**N/Réf. :** SBK20252\_728\_PUN  
**Gest. :** BDG  
**V/Réf. :** 2264-0077/10/2022-297PU  
**Corr DPC:** Isabelle SEGURA  
**NOVA :** 15/PFU/1848524  
**Corr DU:** Inge VAN DEN CRUYCE  
Fatou EKILA

**SCHAERBEEK. Avenue de Roodebeek 103, 107 et 109 (arch. H. Jacobs) (= école communale n° XI-XIII classée comme monument / Inventaire)**  
**PERMIS UNIQUE:** Démolir un bâtiment comprenant du logement ainsi qu'une fonction HoReCa pour étendre l'école fondamentale XIII, construire une section maternelle comprenant une salle de psychomotricité, des classes maternelles, des salles de sieste, une salle d'accueil pour les parents, un hall d'accueil garderie et des locaux techniques et sanitaires associés à ces fonctions et réaménager la cour de récréation en utilisant les matériaux classés, abattre 7 arbres et planter 2 nouveaux arbres

### Avis de la CRMS

Vue de la classe au R+1 et plan projeté du passage (extr. du dossier de demande)

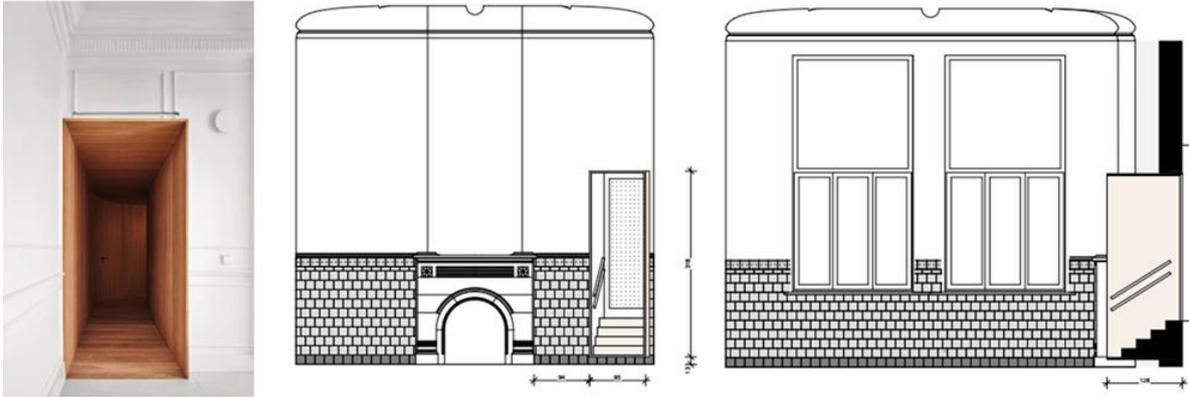
- Elle valide finalement le principe d'une liaison entre l'ancien musée-bibliothèque et le nouveau bâtiment, estimant que cet espace classé sera mieux utilisé et plus valorisé s'il est plus accessible et que la création de cet accès permettra de supprimer le dispositif d'évacuation de secours existant, obsolète et peu qualitatif en façade arrière. Elle approuve également l'allure contemporaine du dispositif, qui assume son côté interventionniste tout en étant minimaliste. Elle demande cependant de ne pas le placer de biais et de renoncer à un tel débordement du caisson du côté de l'espace protégé (le faire sortir plutôt du côté du nouveau bâtiment), afin de gagner en sobriété et en minimalisme, de privilégier une meilleure visibilité sur le lambris carrelé (et son retour sur l'angle) et d'éviter la création d'un recoin peu facile d'entretien. Concernant les détails de ce dispositif, elle demande de déterminer l'emplacement précis de la baie en fonction du calepinage des carreaux du lambris existant, d'en épurer le dessin et d'affiner le choix des matériaux (à soumettre à l'approbation de la DPC). Lors de l'exécution, elle demande de démonter les carreaux du lambris, de les nettoyer et de les conserver avec le plus grand soin.

Élévation avant projetée (extr. du dossier de demande)

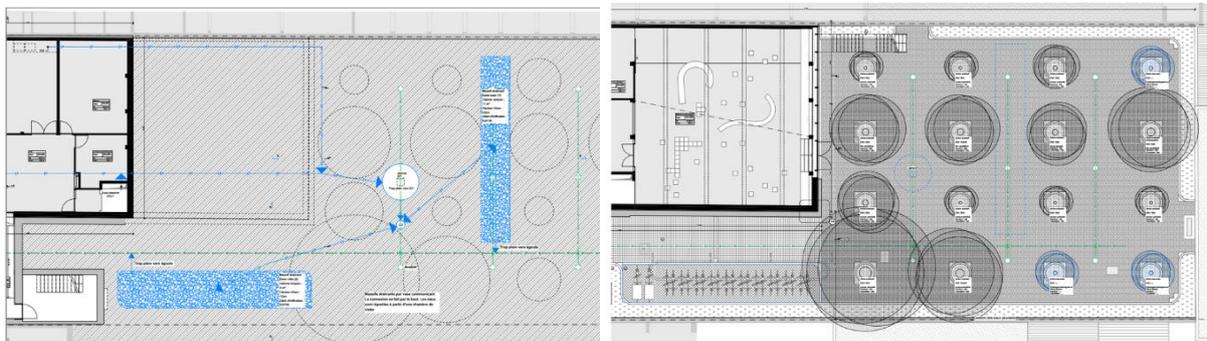
- Concernant le traitement de la nouvelle façade à rue, sans remettre en cause le principe d'utiliser le pavillon d'entrée comme accès pour tous, la CRMS déplore toujours le côté peu ouvert du rez-de-chaussée mais aussi la grande hauteur du soubassement en béton qui constitue en réalité tout le registre à hauteur de passant et donc le contact avec la rue. Elle recommande, afin de favoriser un meilleur dialogue avec l'espace public de réduire la hauteur de ce socle/register en béton afin de l'aligner à celui du soubassement de l'école (ce qui correspond aussi sensiblement aux allèges de la maison sise au n°101) et de proposer davantage d'ouvertures.
